MUNICIPALIDAD DISTRITAL DE NUEVO PROGRESO
TOCACHE SAN MARTIN

ACUERDO DE CONCEJO N° 031-2023-MDNP/CM

ASUNTO : ESTADO SITUACIONAL DE LA OBRA PIP: "CREACION DEL TERMINAL TERRESTREEN LA CIUDAD DE NUEVO PROGRESO DEL DISTRITO DE NUEVO PROGRESO - PROVINCIA DE TOCACHE - DEPARTAMENTO DE SAN MARTIN" CON CUI N° 2500173

INFORME N° 095 – 2023 – MDNP – GM – SGIDL/CLPV

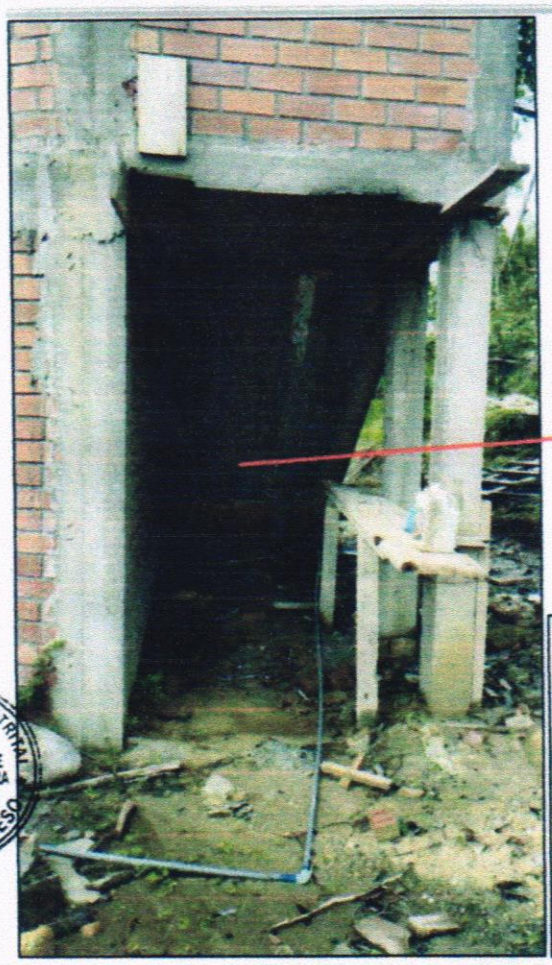
En la vista se evidencia maderas producto del encofrado de la parte interior de la escalera (atribuyéndose esto la falta de ejecución al 100% la partida de encofrado y desencofrado (escalera).

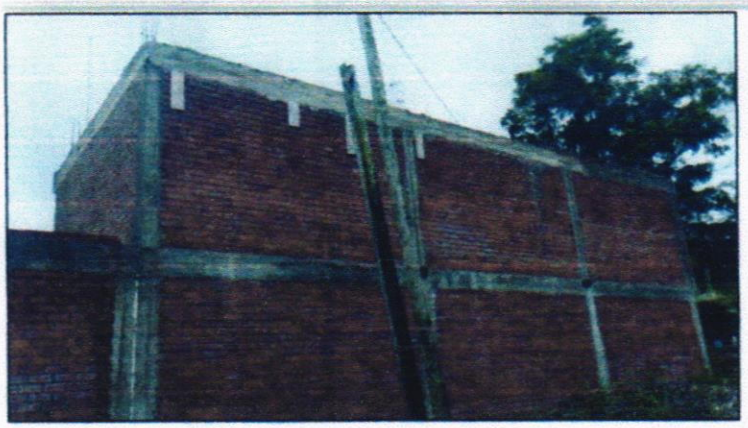
En la vista se evidencia parte del encofrado (maderas) en la zona del segundo nivel.

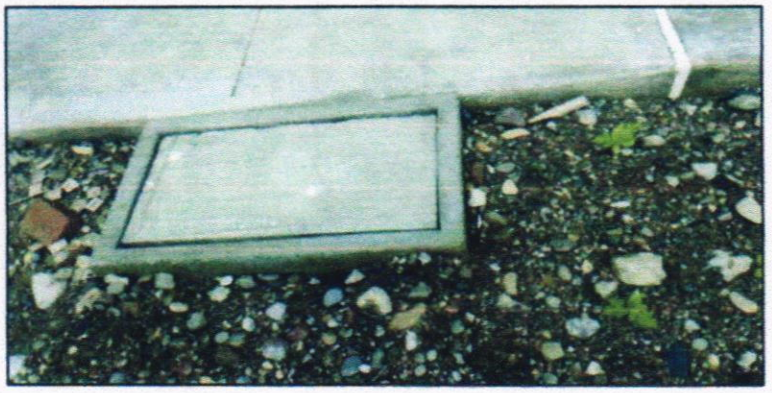
En la vista se evidencia que las cajas de registro no cuentan con sujetadores para la fácil manipulación.
